Carta n.º 67/2023 - NOVACAP/PRES/DA/DECOMP/DILIC

RESPOSTA AO PEDIDO DE ESCLARECIMENTO

Referência: Procedimento Licitatório Presencial nº 001/2023 –DECOMP/DA

Objeto: Contratação, por meio de Regime de Contratação Integrada, de empresa(s) ou consórcio, com vistas à elaboração dos Projetos Básico e Executivo de Arquitetura e de Engenharia, à elaboração de “Como Construído” (As Built), à obtenção de licenças, outorgas e aprovações, à execução de obras e serviços de engenharia, à montagem, realização de testes, comissionamentos, pré-operação e demais operações necessárias e suficientes para fornecimento e instalação de equipamentos e mobiliários, à entrega final, em condições de funcionamento, do Hospital do Recanto das Emas (HRE), a ser localizado no Lote 25, Quadra 104, Setor Hospitalar, Recanto das Emas, DF.

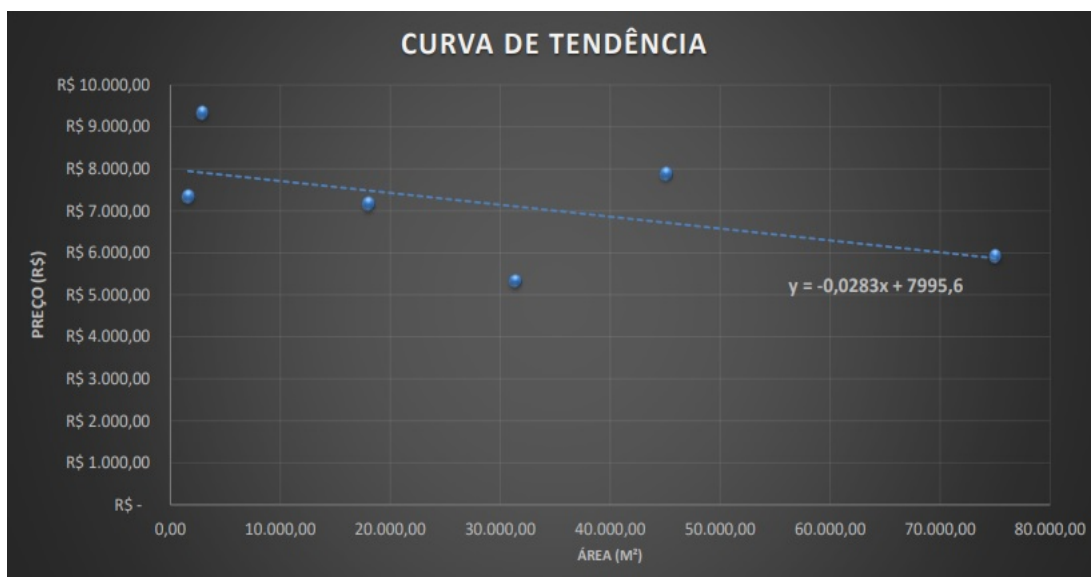
valores praticados pelo mercado, nos valores pagos pela administração pública em serviços e obras similares, e na tabela referencial de preços do SINAPI/SICRO, adotando a data base de preços de dezembro/2022. Entretanto, o orçamento foi desenvolvido por meio de cálculo paramétrico baseado na área construída do hospital, e considerando custos por metro quadrado contratados em outros 6 processos licitatórios de edificações hospitalares construídas ou em processo de construção, entre os anos de 2017 e 2022. Para que essa parametrização fosse representativa, os custos referenciais das construções deveriam ter características e especificações equivalentes ao Hospital a ser licitado. E, feitos os comparativos entre as especificações da contratação em tela e dos projetos tomados como referência para a formação do preço, encontra-se inúmeras incompatibilidades.

Além disso, e o principal impacto na formação de preço, o Hospital recanto das Emas tem em suas especificações a exigência de que os projetos e a execução das obras devem aplicar o conceito "Green Building", incluindo os custos para a obtenção da certificação "LEED for Healthcare", que representa incrementos nos custos convencionais de construção devido às especificações de materiais e níveis de eficiência dos sistemas, que não foram considerados nos orçamentos utilizados na parametrização.

Outra discrepância não abordada pelo estudo paramétrico que deu origem ao orçamento estimado da presente concorrência, e que traz grande incremento de custos é a normatização do projeto de climatização, cuja norma vigente - ABNT NBR 7256:2022 - Tratamento de ar em estabelecimentos assistenciais de saúde (EAS)/Requisitos para projeto e execução das instalações – passou por relevante mudança quanto aos ambientes a climatizar e qualidade do ar interno, como consequência aumentando o custo da unidade Hospitalar, tais impactos nas especificações do Ar Condicionado não estão presentes nos editais dos projetos de referência, tendo em vista a recente revisão normativa.

Explanados esses pontos, não resta dúvida que o método paramétrico utilizado para obtenção do orçamento referencial não representa os custos de forma coerente, e, portanto, solicitamos que o mesmo seja revisado de forma a contemplar os itens desconSIDERADOS, haja vista sua relevância para o perfeito atendimento ao objeto do contrato.

Inicialmente cabe destacar que a Lei nº 12.462, estabelece no Art. 9º, § 2º - No caso de contratação integrada o que transcrevemos:

II - o valor estimado da contratação será calculado com base nos valores praticados pelo mercado, nos valores pagos pela administração pública em serviços e obras similares ou na avaliação do custo global da obra, aferida mediante orçamento sintético ou metodologia expedita ou paramétrica. [\(Redação dada pela Lei nº 12.980, de 2014\).](#)

Destarte, a metodologia empregada para a parametrização da planilha estimativa da construção da edificação, que compõem os documentos técnicos do presente certame utilizou como referência os orçamentos de unidades hospitalares com áreas construídas que variam entre 1.620,52m² a 75.000,00m², as quais se enquadram nas especificações técnicas do Hospital do Recanto das Emas - HRE, como assim determina a lei em destaque, o que pode ser verificado na curva de tendência, a seguir:

Logo, é correto afirmar que a parametrização da planilha estimativa da construção da referida edificação está de acordo com o estabelecido na Lei nº 12.462, que balizou a Lei nº 13.303 no que diz respeito a contratação integrada.
